**Avis sur un projet de défrichage en vue de la réalisation d'un  
projet de centrale photovoltaïque  
sur la commune de Méjannes-les-Alès (Gard)**

N°Saisine : 2023-012181

N°MRAe : 2023APO119

Avis émis le 05 octobre 2023

Figure 2 : Présentation du projet sur les enjeux des habitats naturels

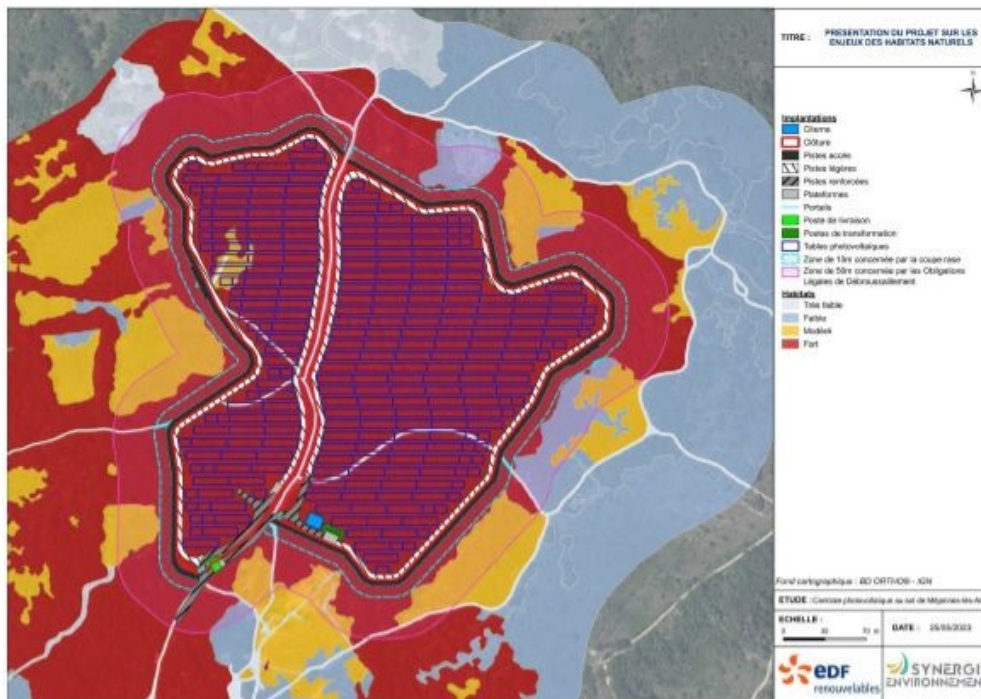
Deux habitats présentent un enjeu fort, à savoir une mare à engorgement temporaire de 25 m<sup>2</sup> qui sera complètement évitée et l'habitat majoritaire du site qui est la chênaie pubescente méditerranéenne qui correspond à un habitat d'intérêt communautaire au titre de la Directive Habitats Faune Flore et qui est classé « quasi menacé » sur la Liste rouge des écosystèmes de l'UICN et qui est devenu un habitat rare. Ainsi, une importante majorité du site est concernée par un enjeu fort à travers la présence de cet habitat. Le reste de la superficie est constitué d'habitats à enjeu très faible à modéré.

Le projet conduit à défricher le dernier ensemble forestier continu dans une zone caractérisée par une alternance de zones défrichées (anciennes cultures?) et de cordons boisés.

**La MRAe recommande de questionner l'implantation du projet sur un habitat naturel, à savoir chênaie pubescente méditerranéenne, qui correspond à un habitat d'intérêt communautaire au titre de la Directive Habitats Faune Flore, classé « quasi menacé » au titre de l'UICN, présentant un enjeu fort et qui constitue localement le dernier ensemble boisé continu du secteur.**
